SOLICITAÇÃO DE ESCLARECIMENTO AO EDITAL CP 01 2019

Referente ao - EDITAL CONCORRÊNCIA PÚBLICA N. 01/2019

Contratação de empresas de engenharia para execução do saldo remanescente da obra de construção da CRECHE PROJETO PADRÃO TIPO 1 - PROINFÂNCIA, projetos padronizados do FNDE localizada na Av. Rua 01, nº. 01, Residencial Milton Figueiredo, CEP: 78.131-108, Várzea Grande - MT em regime de empreitada por preço global, conforme projetos FNDE, em atenção ao Termo de Compromisso nº. PAC2: 4248/2013-FNDE.

RESPOSTA AO PEDIDO DE ESCLARECIMENTO

1) Projeto Hidráulico

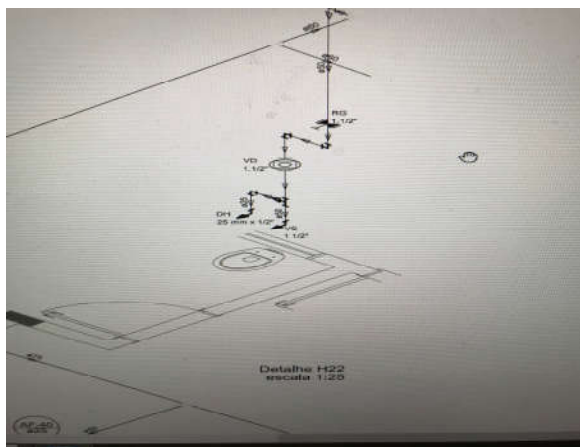
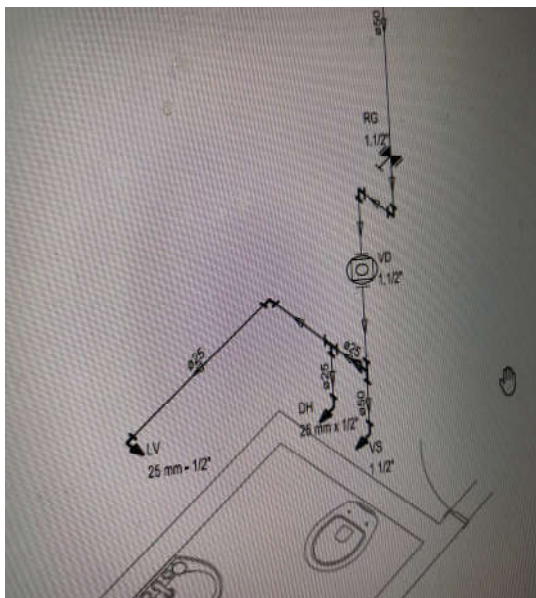
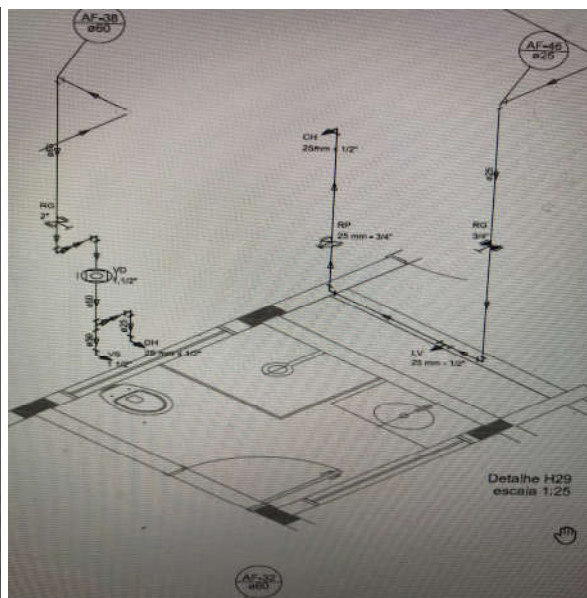
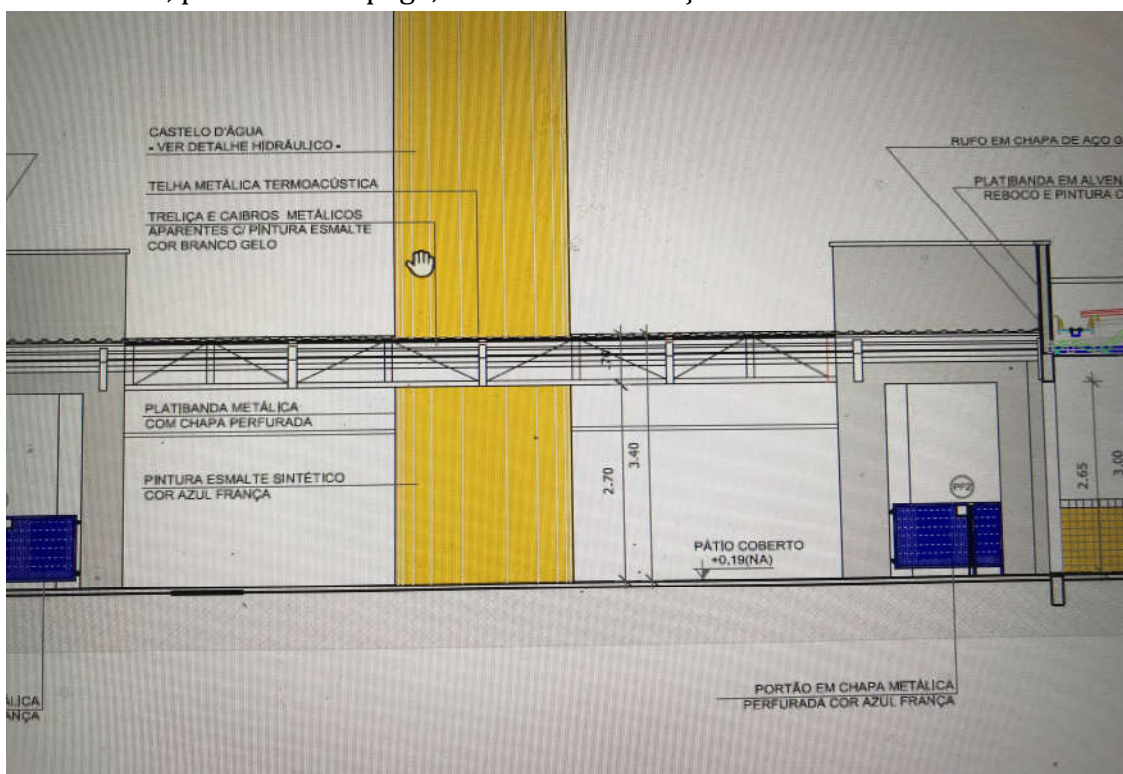
- Derivação da descida da válvula de descarga, para ducha higiênica, e lavatório, como mostra os detalhes acima.

Nesse sentido, após análise realizada pela equipe técnica desta Secretaria, informamos que foi verificada a existência de incompatibilidades entre as especificações de memorial descritivo e projetos padrão FNDE apresentados pela licitante e, dessa forma serão realizadas as compatibilizações e a retificação da planilha orçamentária procedendo à publicação da mesma.

Prancha 06/11 - Det. H27

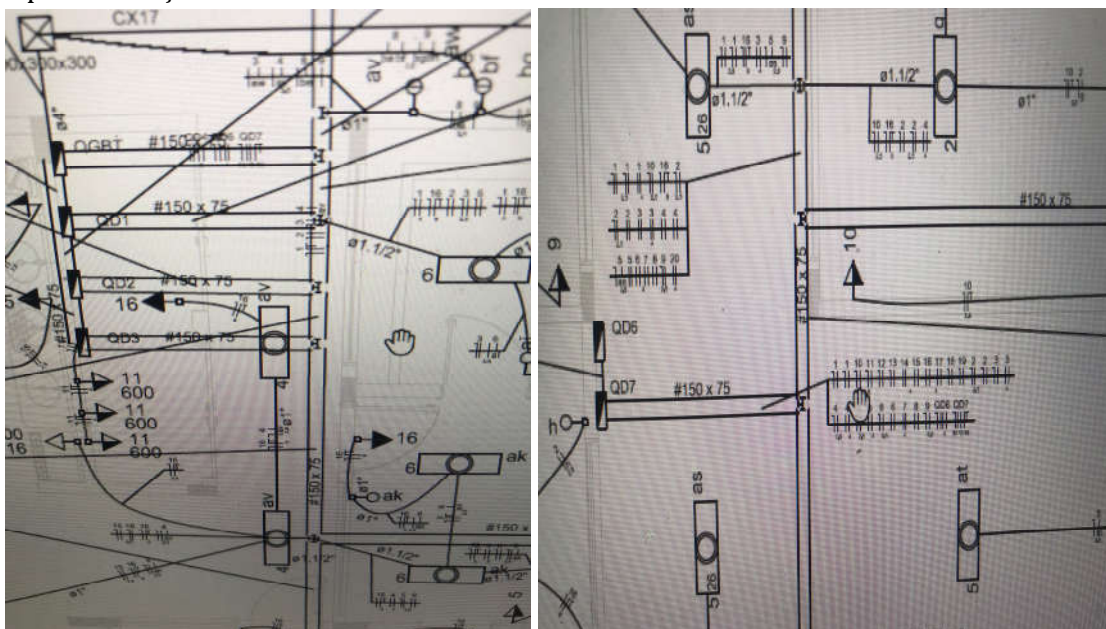
4) Projeto Elétrico, considera apenas ELETROCALHA 150X75. PLANILHA ORÇAMENTÁRIA, considera outras dimensões, menos a definida em projeto, como mostra fotos abaixo, projeto e planilha orçamentária.
